改善箇所説明図①

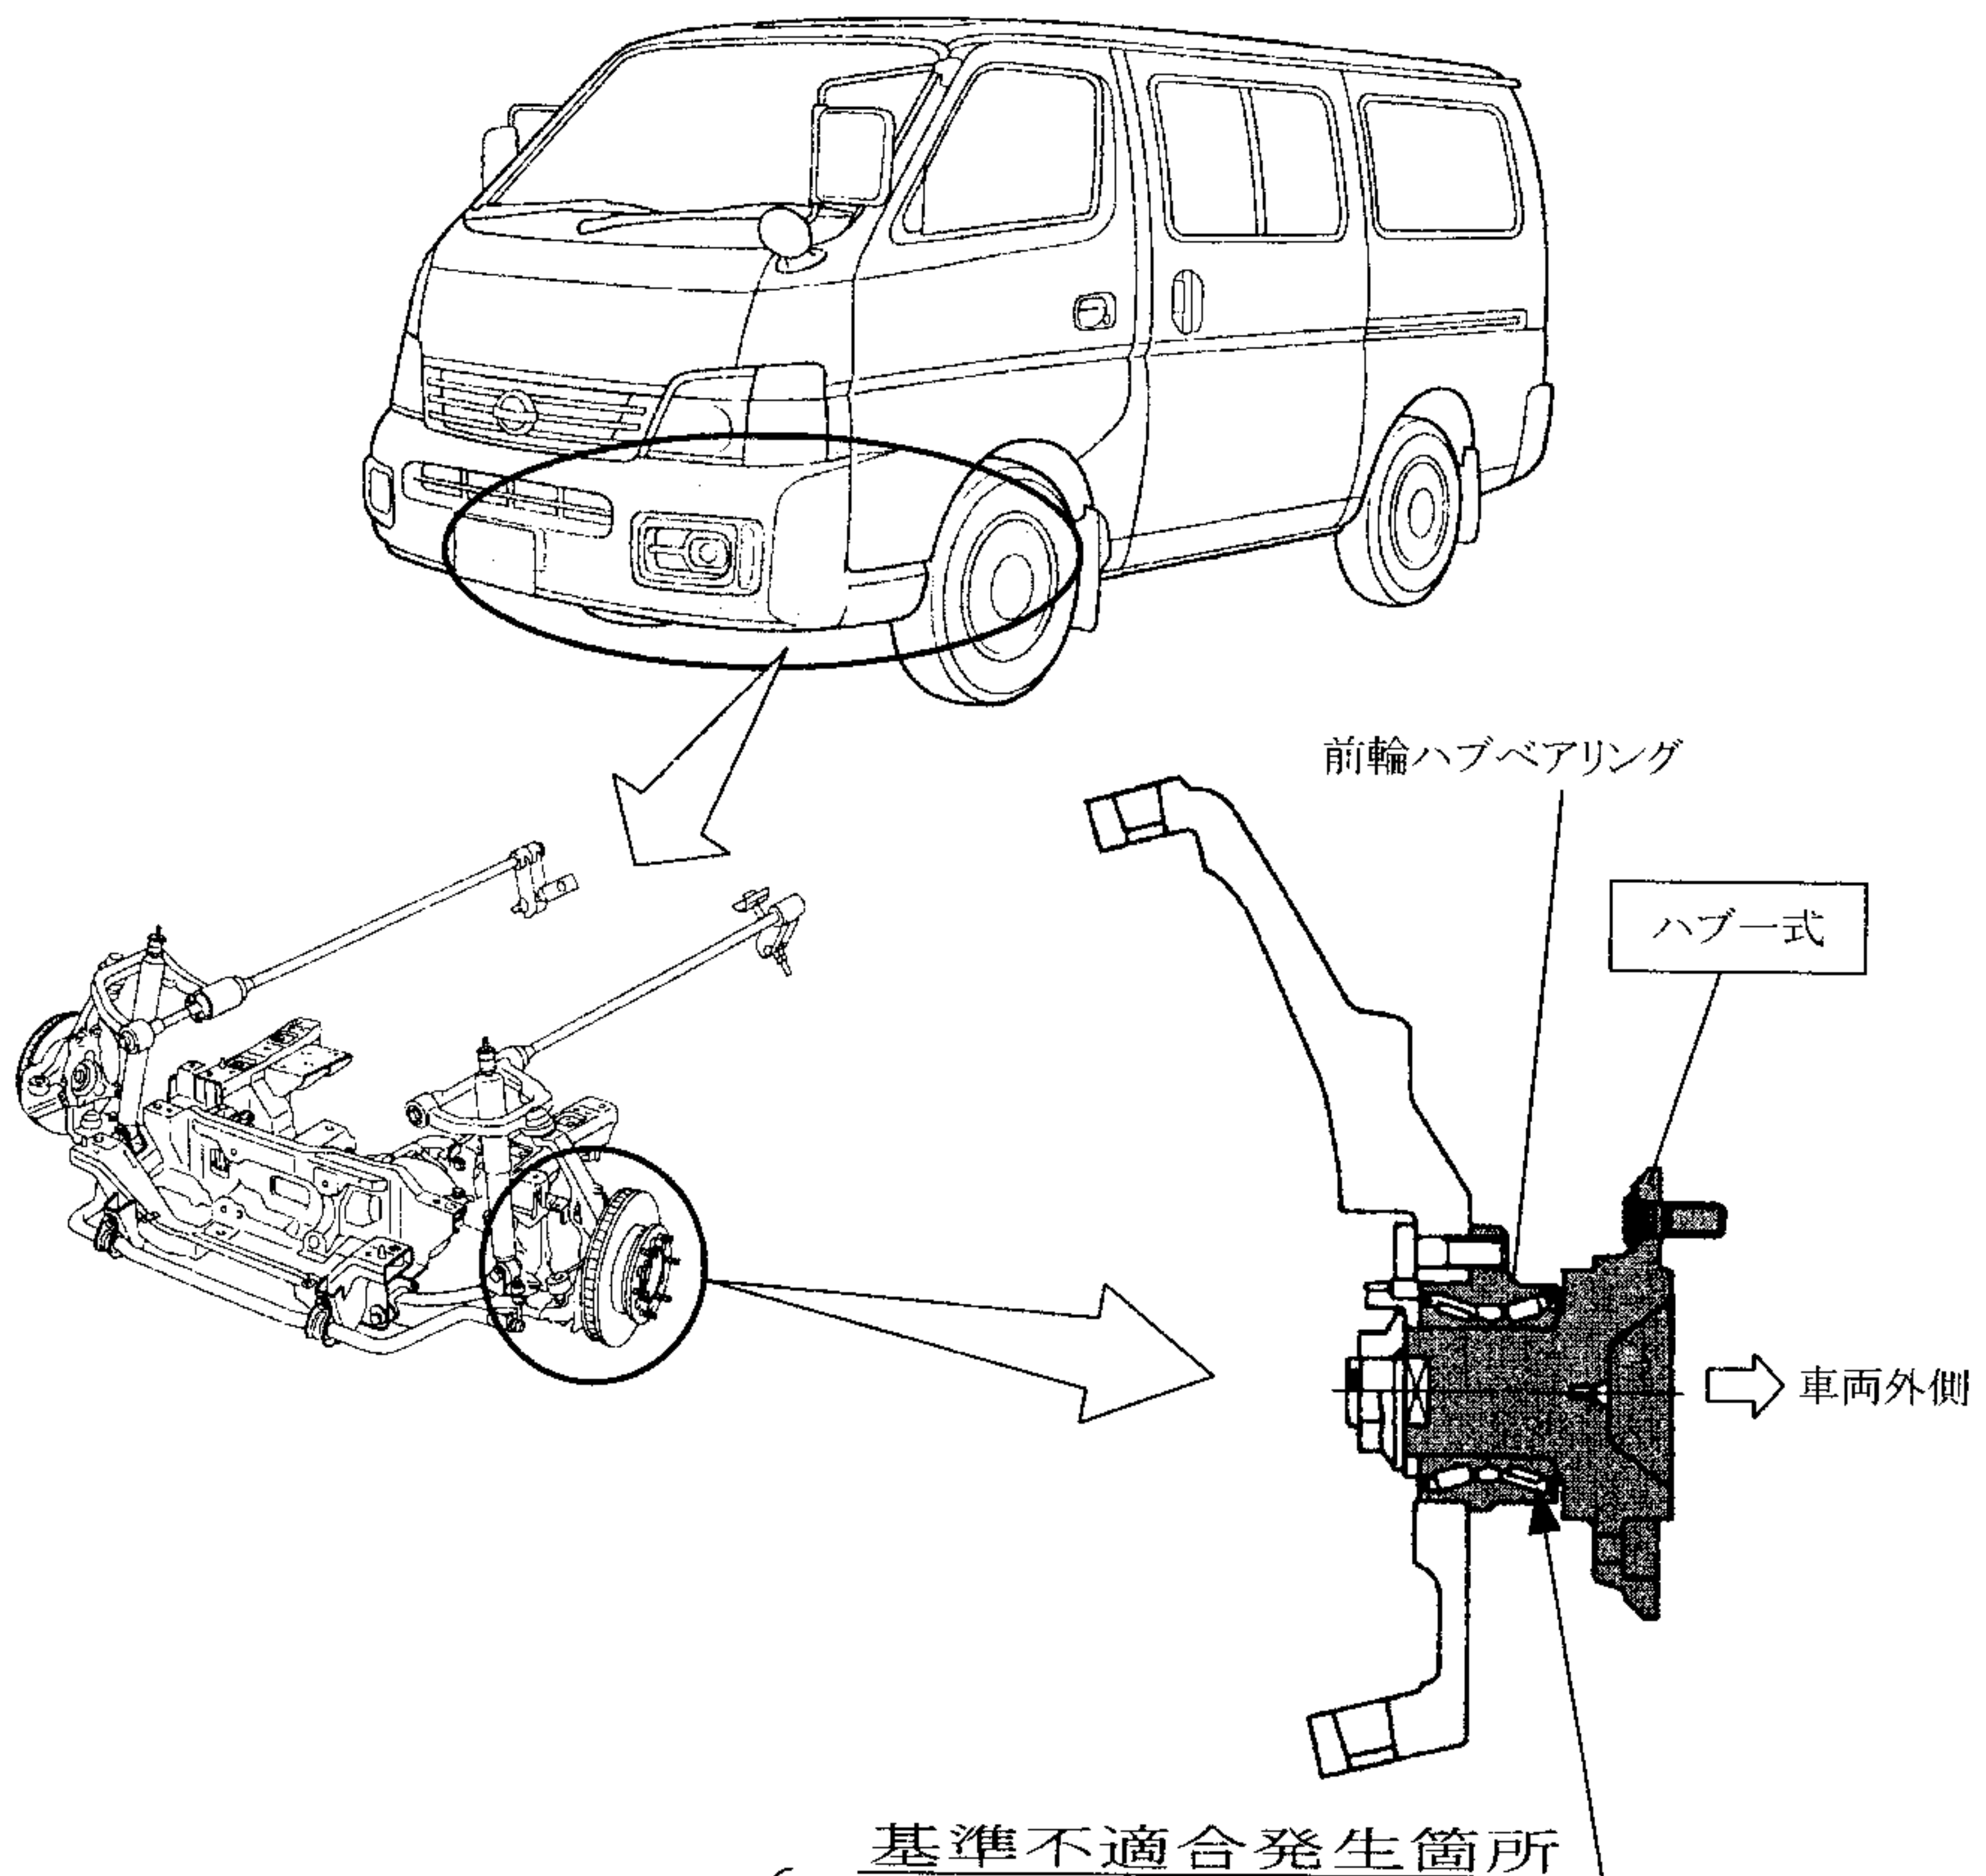
走行装置の前輪ハブベアリングシールの組付け位置にばらつきがあるため、走行時にベアリングへ荷重がかかった場合、シール性能が低下し、当該ベアリングに水が浸入して、異音が発生するものがある。そのため、そのまま使用を続けると、当該ベアリングが損傷し、走行安定性が損なわれるおそれがある。

全車両、左右の前輪ハブー式を対策品と交換する。

識別：銀色のシールをモデルナンバープレートの右横に貼り付ける。
